COMUNE DI POZZUOLO MARTESANA

OGGETTO: DECRETO DI NON ASSOGGETTABILITÀ A VALUTAZIONE AMBIENTALE STRATEGICA (VAS) DELLA VARIANTE PARZIALE AL PGT FINALIZZATA ALLA DISCIPLINA URBANISTICA DELL'AREA DEL CENTRO OPERATIVO DELL'AUTOSTRADA A58 (TEEM)

Oggetto : Verifica di assoggettabilità a VAS relativa all'area Centro Operativo Autostrada A68 – TEAM in variante al vigente Piano di Governo del Territorio Comune Pozzuolo Martesana

LEGENDA ACQUEDOTTO

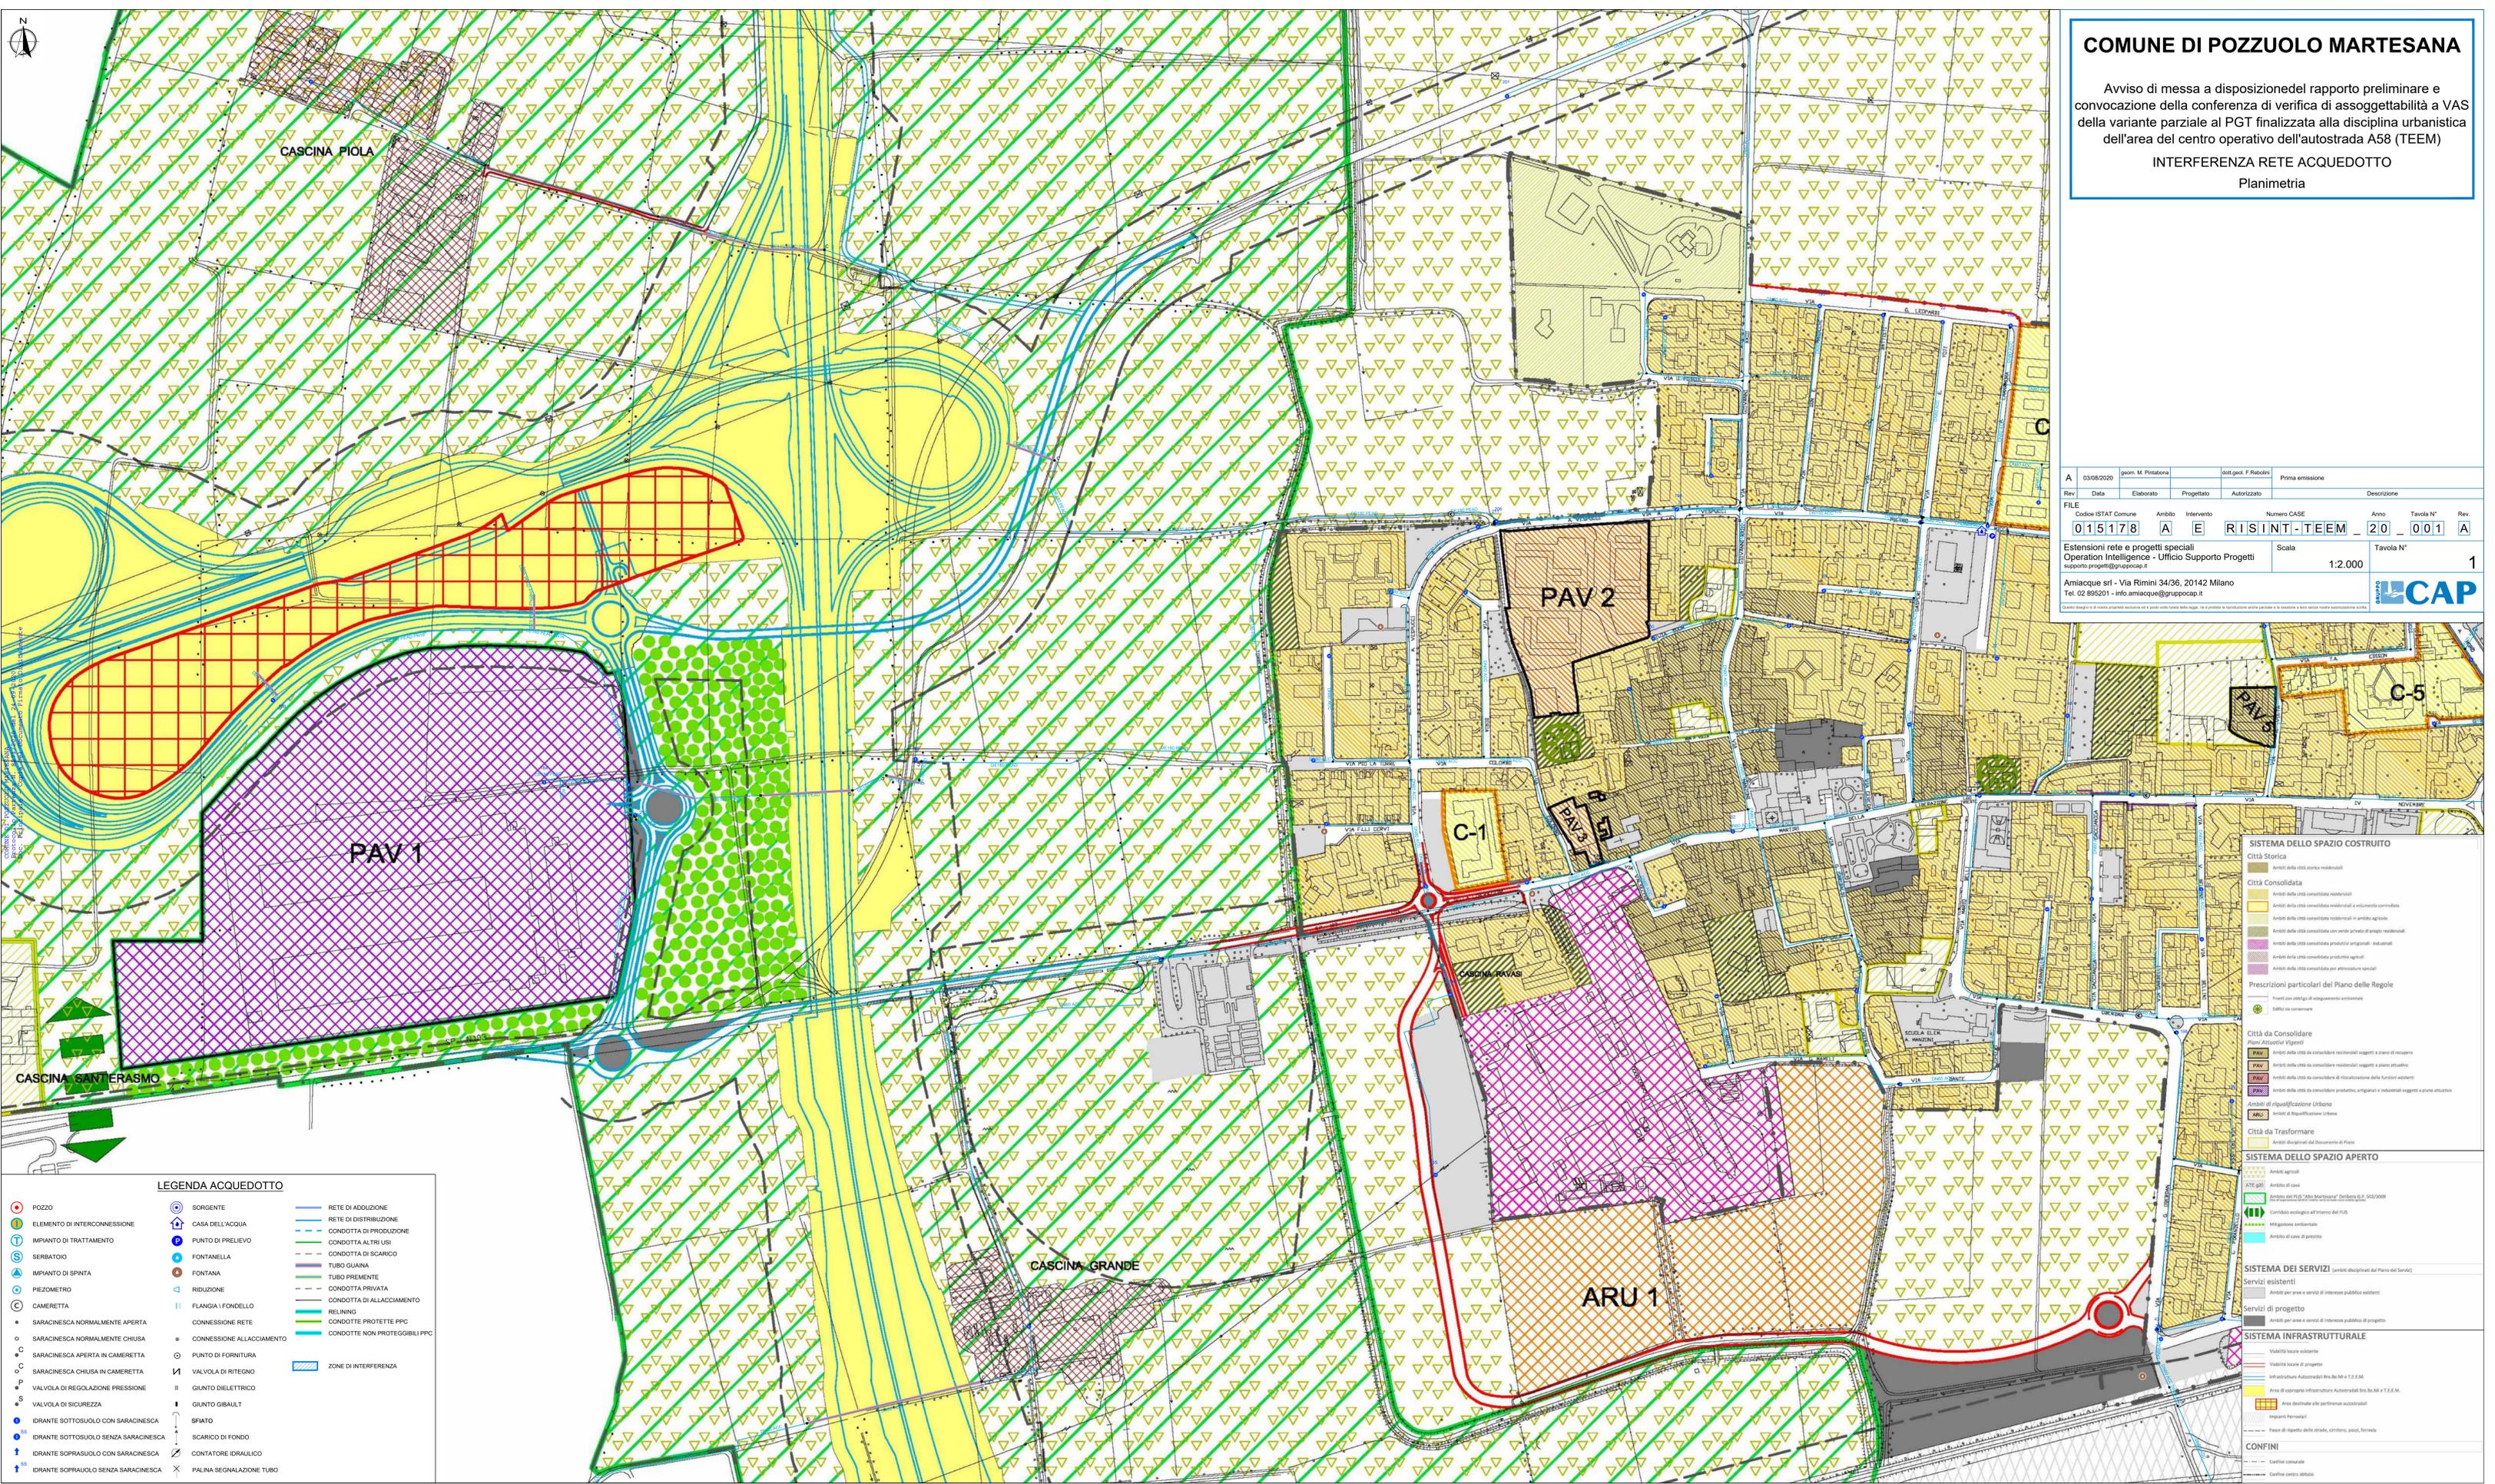
Ad ogni buon fine si allegano alla presente gli estratti planimetrici con i percorsi di fognatura e acquedotto in gestione al Gruppo CAP.
